旁站监理记录表

工程名称：平陆 100MW 农光互补光伏发电项目

编号：HDZQ-JL-PZ-072

旁站的关键部位、关键工序	东郑光伏区 16#、19# 区域方阵地锚桩浇筑	施工单位	上海电力安装第一工程有限公司
旁站开始时间	2024年 01 月 07 日 08 时 35 分	旁站结束时间	2024年 01 月 07 日 16 时 50 分

施工内容：19#区域桩基浇筑旁站

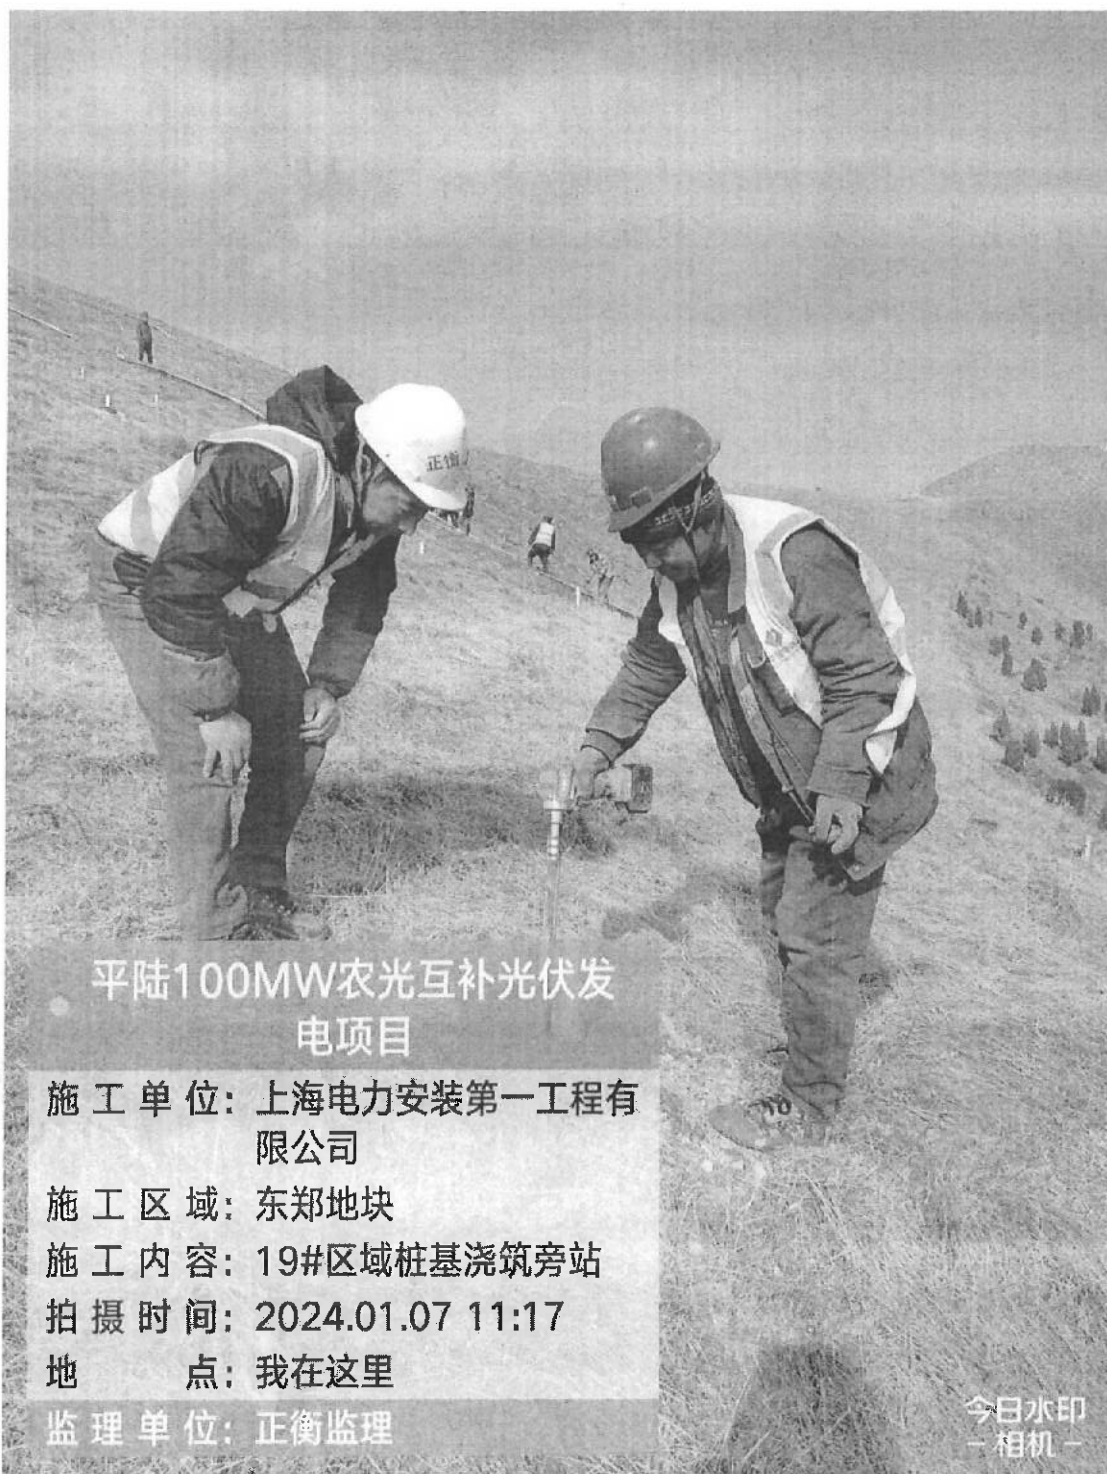
旁站发现的问题及处理情况：19#方阵东坡土层区域设计桩长的2.70m，现场有4根桩规格为1.40m，不符合要求，要求施工方对这4个桩孔暂停浇筑并立即更换规格2.70m桩，现场已按要求更换。
